**AUTOSTRADA DELLA CISA A15
RACCORDO AUTOSTRADALE A15/A22
CORRIDOIO PLURIMODALE TIRRENO-BRENNERO
RACCORDO AUTOSTRADALE FRA L' AUTOSTRADA DELLA CISA-FONTEVIVO (PR)
E L' AUTOSTRADA DEL BRENNERO-NOGAROLE ROCCA (VR). I LOTTO.**

PROGETTO ESECUTIVO

**GENERALE
GENERALE
RELAZIONE DI ATTESTAZIONE DI RISPONDENZA AL
PROGETTO DEFINITIVO E ALLE RELATIVE PRESCRIZIONI**

Rev.	Data	DESCRIZIONE REVISIONE	Redatto	Controllato	Approvato
D	04/09/2015	Rev per elettrodotto 132kV RFI e aggiornamento Dossier Enti Territoriali	RAMPADO	NIGRELLI	MAZZOLI
C	26/06/2015	Istruttoria A15 - Revisione generale	RAMPADO	NIGRELLI	MAZZOLI
B	13/10/2014	Lettere A15 e Istruttoria Rina n°730 dell'8/09/2014	RAMPADO	NIGRELLI	MAZZOLI
A	31/07/2014	RIEMMISSIONE PROGETTO ESECUTIVO	RAMPADO	NIGRELLI	MAZZOLI

Figura 3.2– Interconnessione A1/A15 – schema semplificato di raffronto tra PD (colore blu) e PE (colore rosso)

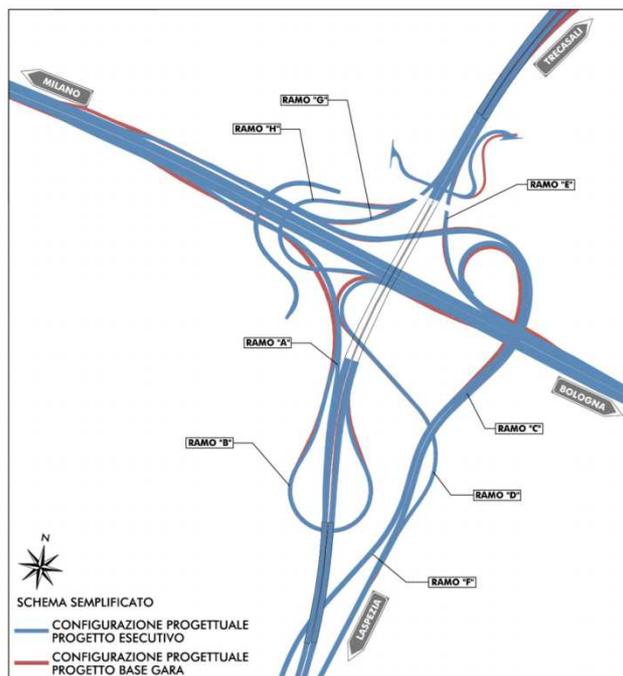
In particolare la geometria della rampa in uscita dall'autostrada A1 in direzione Trecasali/La Spezia è stata rivista al fine di eliminare la configurazione "ad ago" e di introdurre un tratto parallelo al corpo autostradale principale di opportuna lunghezza; tale modifica si è resa possibile allungando la campata centrale del viadotto di scavalco dell'A1 sul ramo CF (CA01) che, nella configurazione attuale, scavalca con unica luce sia l'autostrada A1 sia la corsia di accelerazione sulla carreggiata Sud, oltre che le corsie di decelerazione sulla carreggiata Nord.

Per rispondere positivamente alla prescrizione ASPI "AS.G.1", le corsie di immissione/diversione sono state allungate rispetto a quanto previsto nel Progetto Definitivo con la finalità di migliorare per quanto possibile i rispettivi livelli di servizio ed in particolare; per le corsie di immissione si è provveduto inoltre alla modifica delle rampe al fine di far rientrare la corsia più esterna prima del tratto parallelo che risulta quindi sempre ad unica corsia.

Si evidenzia che per aumentare la lunghezza del **ramo di svincolo H**, che lato Est è delimitato dalla presenza del Ponte sul Taro esistente sull'autostrada A1, si sono traslate sia la rampa D che la rampa A di circa 15 metri in direzione Milano.

Figura 3.3– Svincolo di Autostazione Trecasali Terre Verdiane – Rami B e C non funzionali al 1° lotto

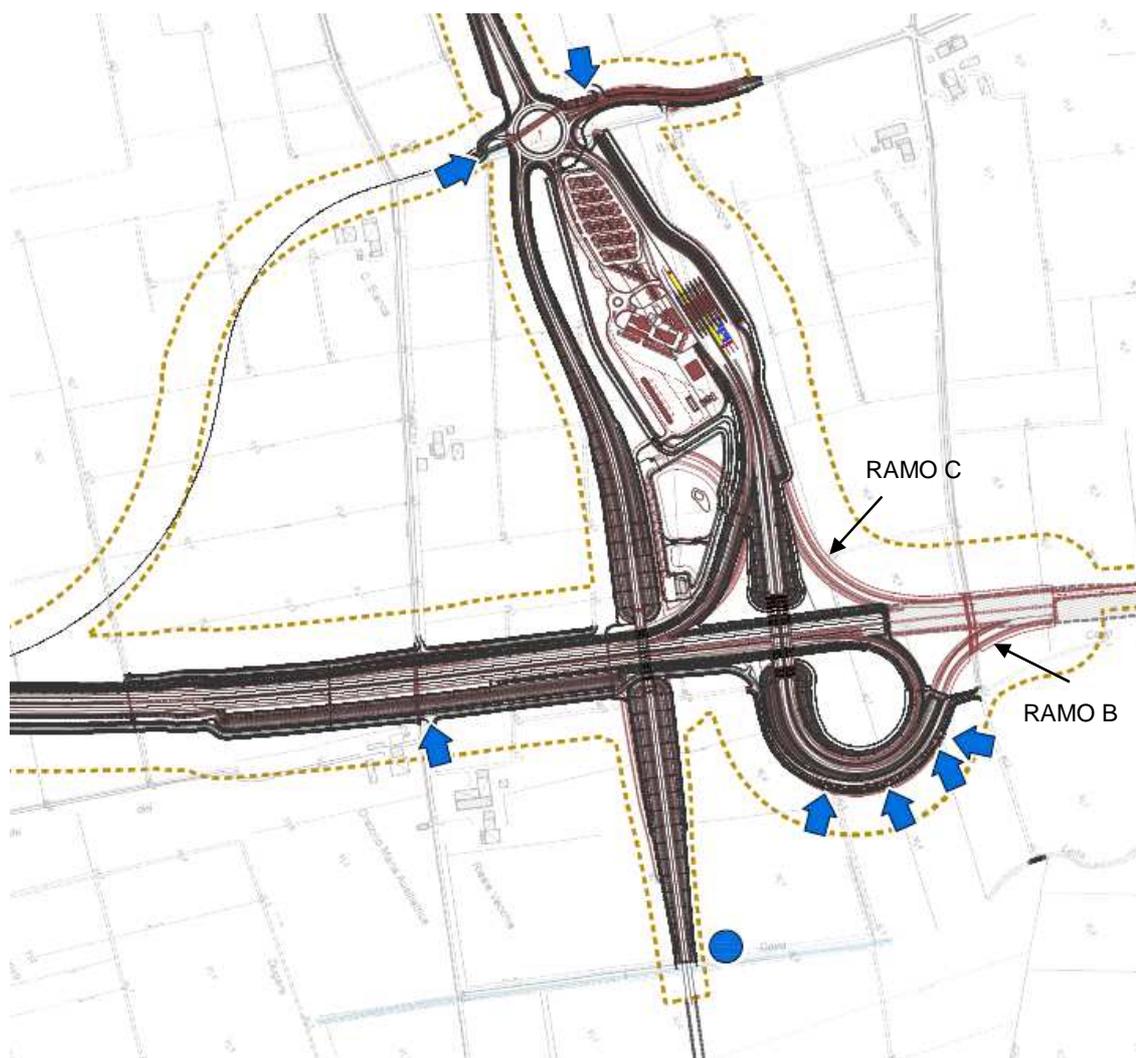
- o ramo B – tratto unidirezionale ad una corsia dalla cuspidale del cappio a fine intervento;
- o ramo C – tratto unidirezionale ad una corsia da fine intervento al piazzale autostazione.

Figura 3.4– Key plan Variante S.P. 10 all'abitato di Viarolo (VO01)

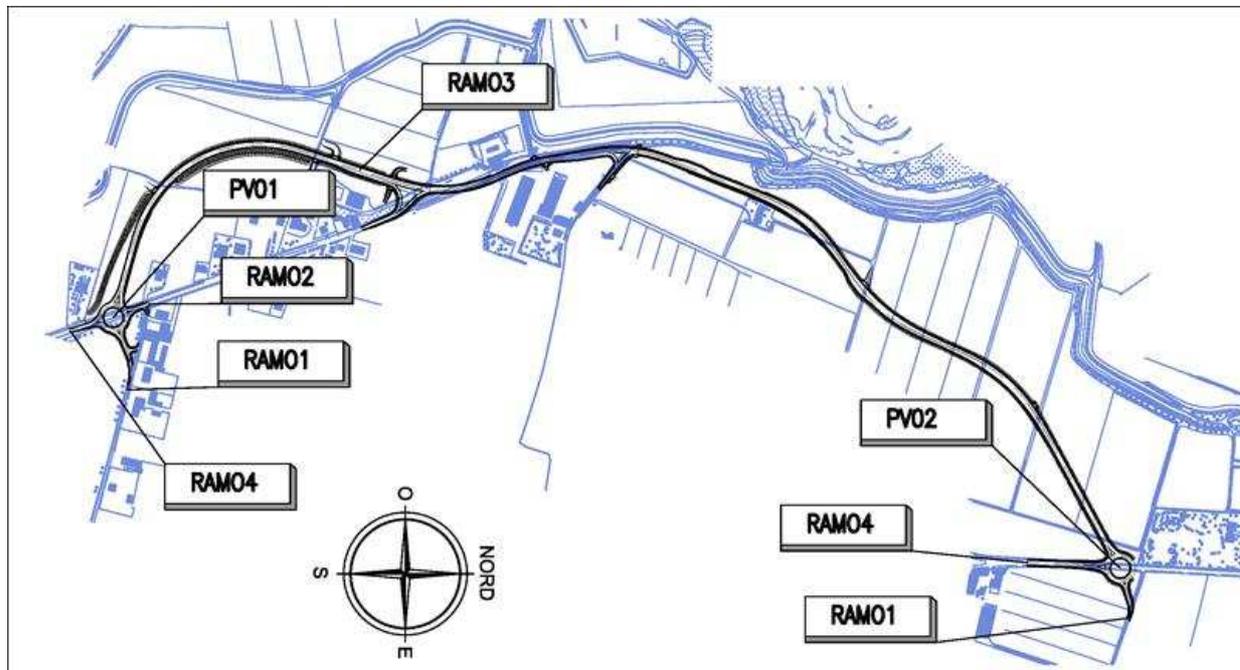
In ottemperanza alla prescrizione ANAS AN.B.4, la sezione tipo della Variante SP10 all'abitato di Viarolo è stata adeguata alla categoria F1 - strada extraurbana locale, con ampliamento della carreggiata stradale da 8.50 m a 9.00 m.

Figura 3.5– Key plan Raccordo Autostazione Trecasali – Terre Verdiane alla S.P. 10 – (VO02)

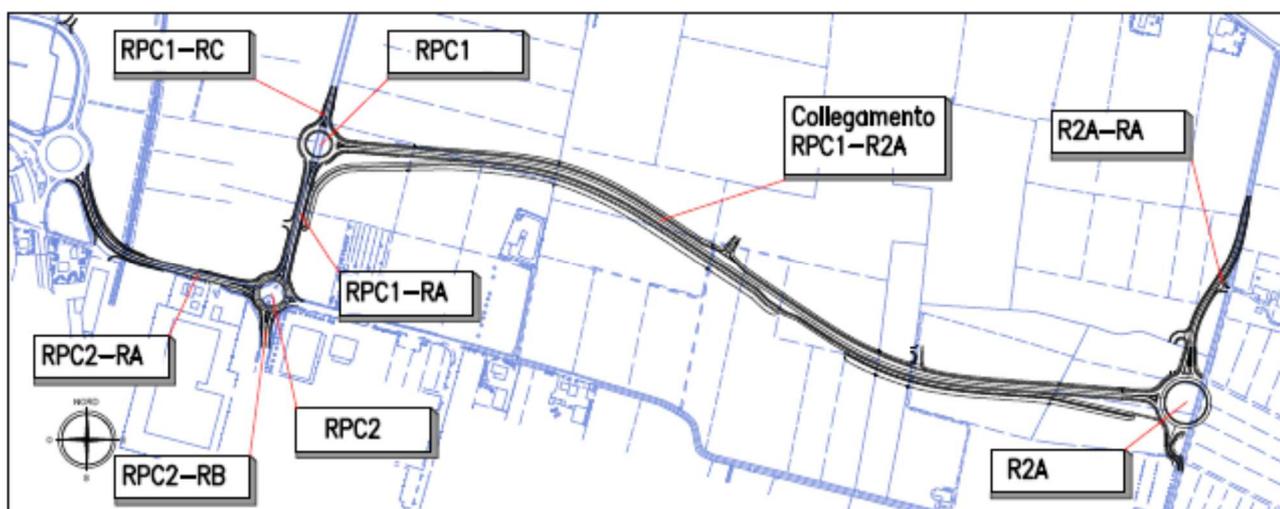
Nella stesura del Progetto Esecutivo, a seguito della mancata approvazione da parte di SNAM (prescrizione CIPE PF.1) per la risoluzione dell'interferenza con il Raccordo Autostazione - S.P. 10 (VO02), è stato necessario modificare la parte terminale del tracciato poiché la precedente modifica alla viabilità non consentiva l'attraversamento del metanodotto in retto (rif. lettera della Stazione Appaltante prot. 269 del 30/04/2015).

In Progetto Esecutivo a seguito della lettera della Provincia di Parma prot. 80210 del 16/12/2014, sono stati spostati gli accessi n°1, 2 e 5 per migliorare la sicurezza stradale.

Figura 3.6– Key plan - Raccordo S.P.10 Autostazione TreCasali-Terre Verdiane (VO03)

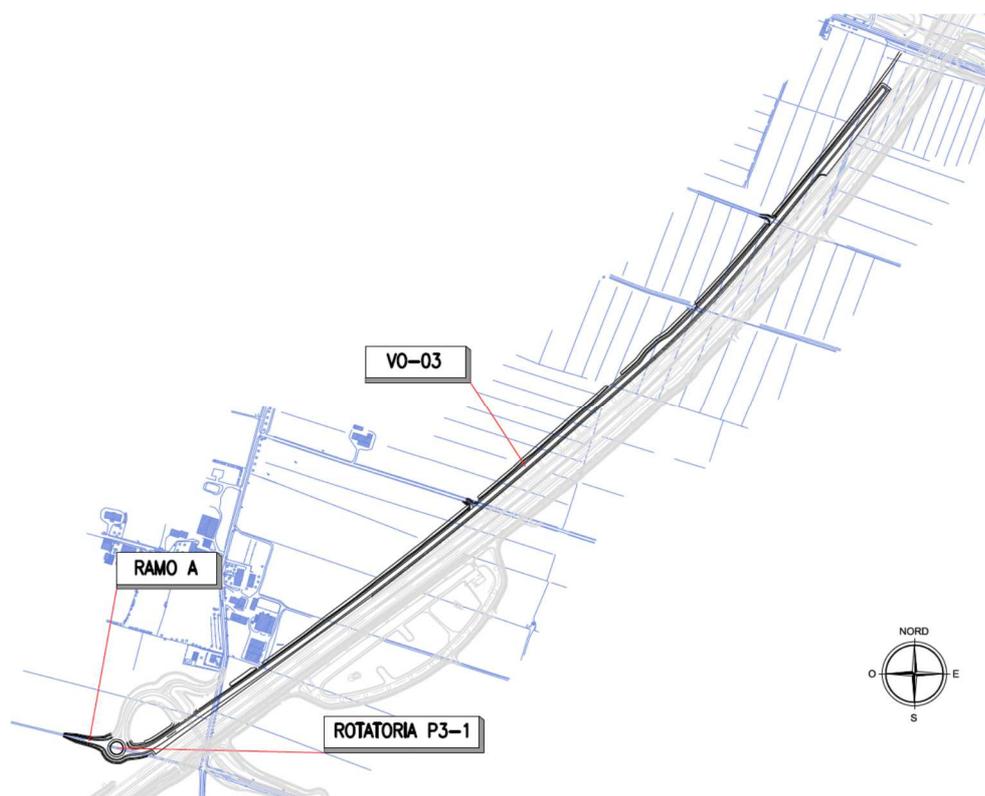
A seguito della prescrizione ANAS AN.B.4 la sezione tipo adottata è passata da categoria F2 extraurbana a F1 extraurbana, con contestuale ampliamento della carreggiata stradale da 8.50 m a 9,00 m; la modifica è stata applicata rimanendo all'interno della fascia di rispetto individuata nell'ambito del Progetto Definitivo.

Inoltre, a seguito della modifica apportata al cavalcavia di Via Grande è stata inserita una rotatoria di raccordo tra la nuova viabilità e la strada esistente con la finalità di consentire il collegamento alla S.P. 10 di Cremona.

Figura 3.7 - Cavalcavia Synthesis - raffronto fra configurazione prevista in PE (in nero) e configurazione prevista nel Progetto Definitivo (in amaranto)

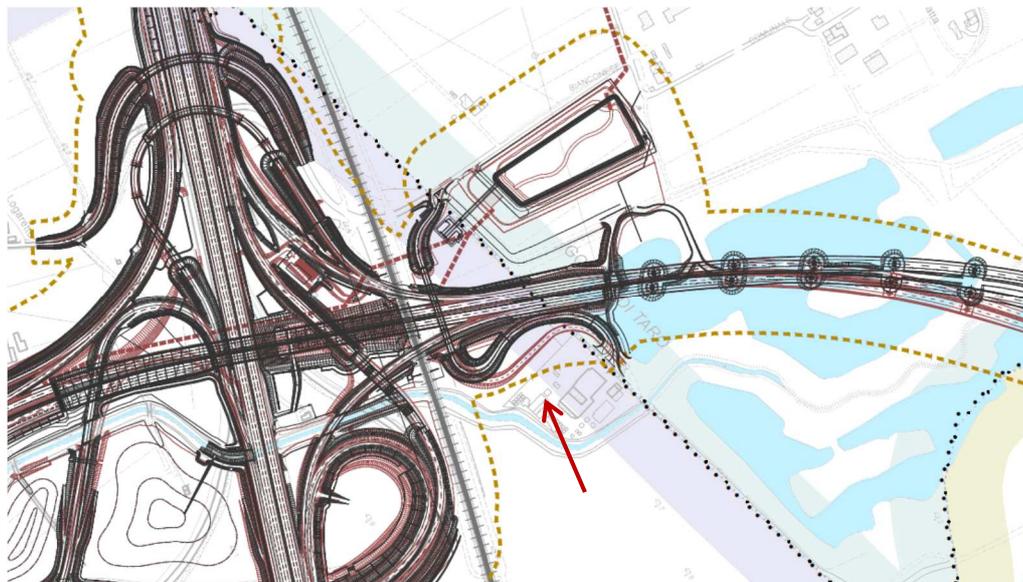
in sede di progettazione esecutiva è stata modificata la rampa lato Est, spostandola in adiacenza al tracciato autostradale, con l'inserimento di un muro di sostegno.

Figura 3.8–Via Grande–raffronto configurazione prevista in PE (in nero) e configurazione prevista nel Progetto Definitivo (in amaranto)

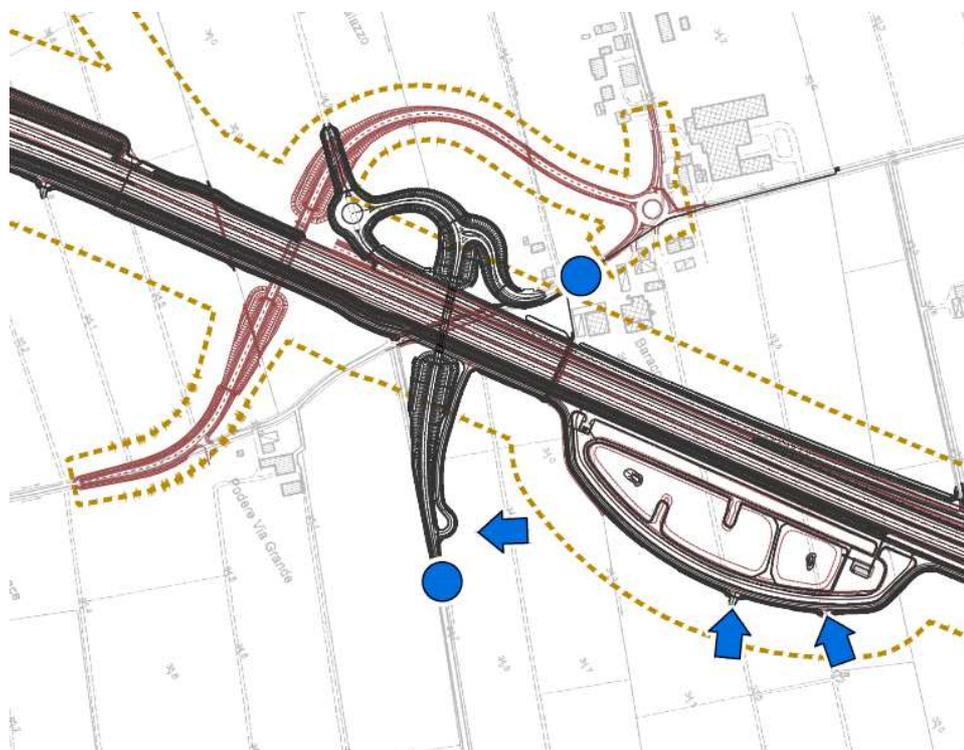
Il Comune di Trecasali (oggi Comune di Sissa Trecasali) con nota del 04/10/2013 e la Provincia di Parma con nota del 10/10/2013 hanno richiesto la declassificazione della **strada via Grande** da strada F2 a strada a destinazione particolare (definizione DM 6792) e una nuova configurazione meno impattante dal punto di vista del consumo di suolo e della vicinanza con le residenze limitrofe.

A seguito di successiva richiesta del Comune di Sissa Trecasali di preservare un filare di alberi esistente lungo strada del Lazzeretto (come da punto 6 della lettera prot. n°11239 del 21/11/2014) la strada di via Grande è stata ulteriormente modificata come tracciamento dell'asse principale di scavalco autostradale. Si è pertanto proceduto, in sede di Progetto Esecutivo, alla definizione di una diversa configurazione progettuale (opera VA04) rispetto a quella del Progetto Definitivo a base di gara già adeguata alla prescrizione CIPE PA.4. L'inserimento della variante comporta l'occupazione di una limitatissima porzione di territorio (3.600m²) m al di fuori delle fasce di rispetto approvata con il Progetto Definitivo del 1° lotto; tale modifica di carattere non sostanziale rispetto all'ubicazione dell'opera, interessa un'area agricola.

La nuova configurazione consente la restituzione al territorio dell'area altrimenti interclusa che si sarebbe venuta a creare fra la rampa lato ovest del cavalcavia (rif. Figura 3.8 sottoriportata) ed il tracciato autostradale; tale nuova configurazione non costituisce variante localizzativa ai sensi dell'art. 169 del D.lgs 163/2006 e ss. mm. e ii. La trattazione specifica è riportata nel capitolo 6 relativo alle fasce di rispetto dell'elaborato RAAA1EIGEXX01GRE001.

Figura 3.9 - Carta con localizzazione delle prescrizioni formulate dal Consorzio di Bonifica Parmense

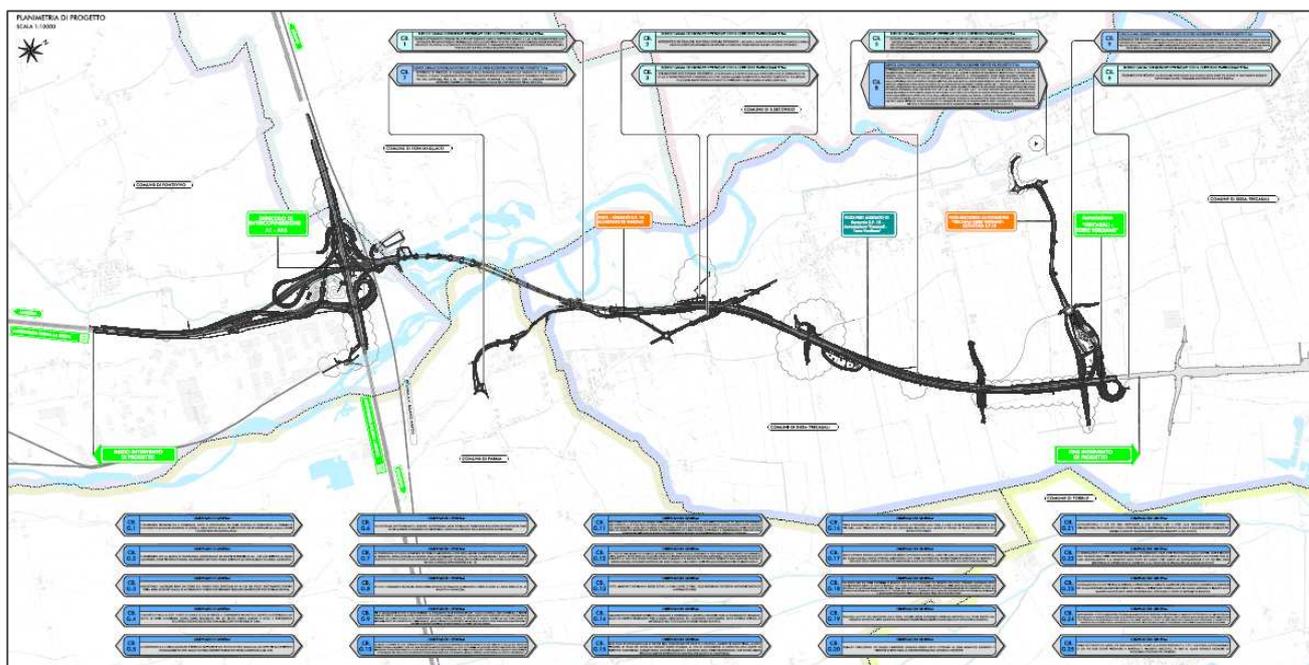
In ottemperanza alle richieste formulate dal Consorzio di Bonifica Parmense con lettera prot. 7978 del 04/12/2014, si è proceduto alle seguenti modifiche:

- nel tombino TS04, sul canale Dugara di Mezzo, è stato inserito un pozzetto ispettivo avendo l'opera un tratto coperto di lunghezze superiore ai 50m;
- in tutte le inalveazioni i rivestimenti in pietrame rispettano le lunghezze minime richieste e sono stati inseriti nuovi tratti rivestiti in curva.

Figura 3.10 - Prescrizione PR.1 - tratto interessato dall'inserimento di una barriera acustica bidimensionale (H=3.5m) in sostituzione della soluzione duna+barriera acustica sommitale (H=1.5+2m)

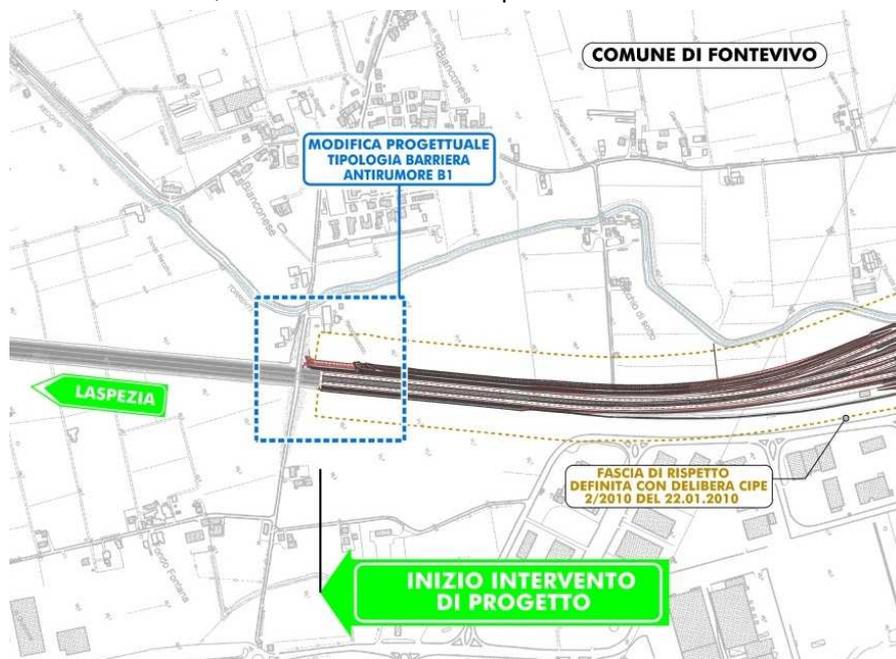
In risposta alla prescrizione CIPE PC.21, si sono individuati e approfonditi i casi riguardanti i ricettori che nello scenario post operam all'anno 2042, hanno evidenziato il superamento dei limiti normativi.

Figura 3.11– Tracciato autostradale – modifica Spalla B Ponte sul Fiume Taro

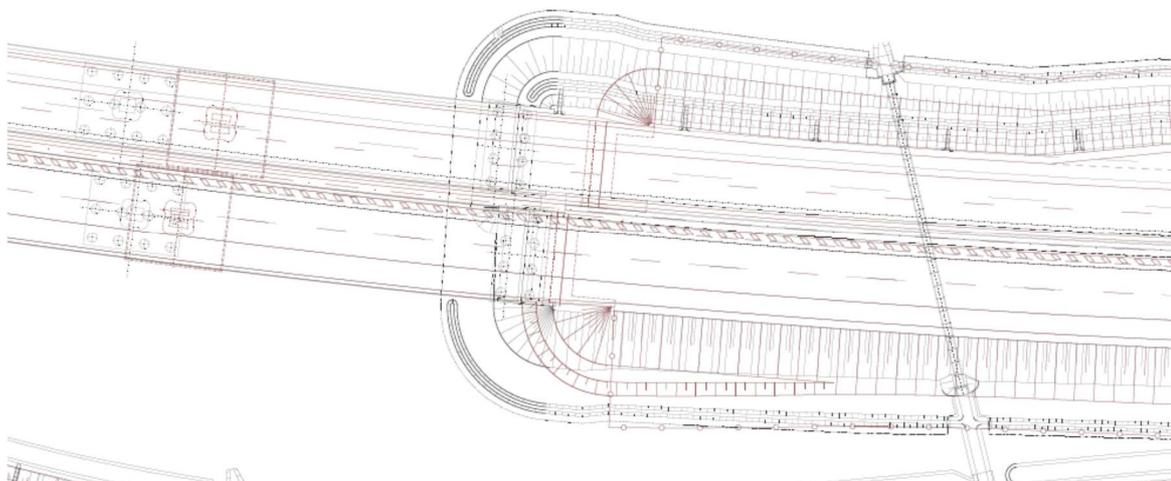
Mantenendo il tracciato del Progetto Definitivo si sarebbe dovuto incrementare a 8 m l'allargamento già previsto di circa 5 m, si è preferito quindi introdurre una modifica planimetrica al tracciato di entrambe le carreggiate per non gravare sulla struttura d'impalcato.

La modifica planimetrica introdotta, comporta un incremento di superficie dell'impalcato che è stata compensata dall'arretramento della Spalla lato Trecasali, più precisamente di 7 m per la carreggiata Nord di e 15 m per la carreggiata Sud.

La nuova configurazione planimetrica è caratterizzata da un raggio planimetrico di 1710 m, in luogo dei 1000 m previsti nel Progetto Definitivo, tale valore consente di ridurre in parte gli allargamenti della banchina interna conferendo al tracciato un andamento più performante; la variante risulta comunque ricompresa nella fascia di rispetto approvata con la Delibera CIPE n° 2/2010.

Figura 3.13– Tracciato autostradale – riduzione dell'altezza della spalla lato nord del Viadotto Taro

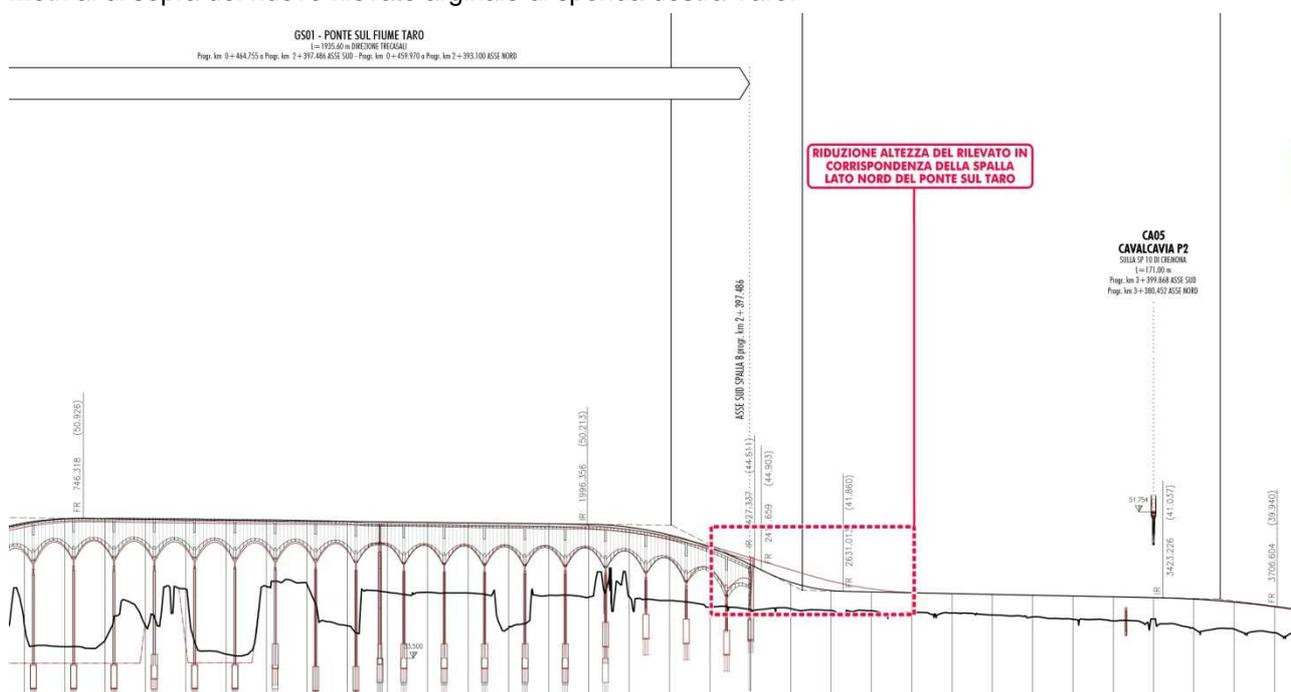
Da un punto di vista altimetrico le spalle nord del viadotto sono state abbassate di circa 1.0 m limitando anche il rilevato stradale a tergo di esse. I franchi rispetto alla deviazione della pista ciclopedonale, rispetto alla sommità arginale e rispetto alla quota di massima piena con $Tr=200$ anni sono stati garantiti con gli stessi valori del Progetto Definitivo, in particolare l'intradosso del nuovo impalcato è posizionato a quota non inferiore a 2.0 metri al di sopra del nuovo rilevato arginale di sponda destra Taro.

Figura 3.18– Particolare spartitraffico Progetto Esecutivo

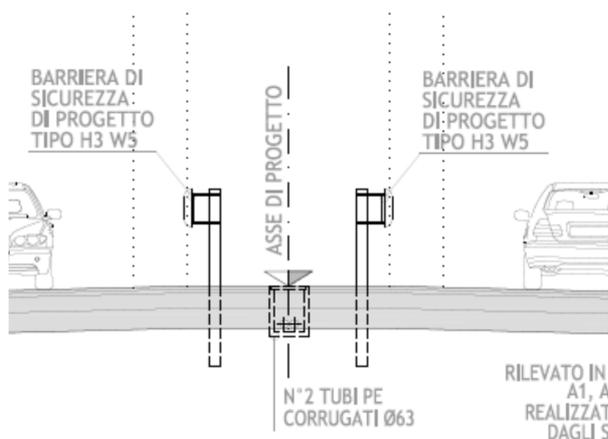
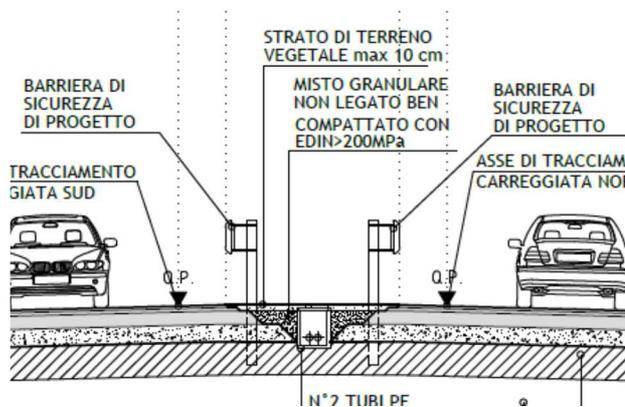
Infine il pacchetto di pavimentazione costituente lo spartitraffico, che nel Progetto Definitivo manteneva le stesse caratteristiche di quello della carreggiata autostradale, ovvero pavimentazione in conglomerato bituminoso e strato di misto cementato, è stato modificato prevedendo la sostituzione del misto cementato con il misto stabilizzato e la pavimentazione con un strato di terreno vegetale di spessore massimo pari a 10 cm.

Tale ottimizzazione è stata proposta con la finalità di consentire un funzionamento dei montanti dei sicurvia simile a quello del crash-test.
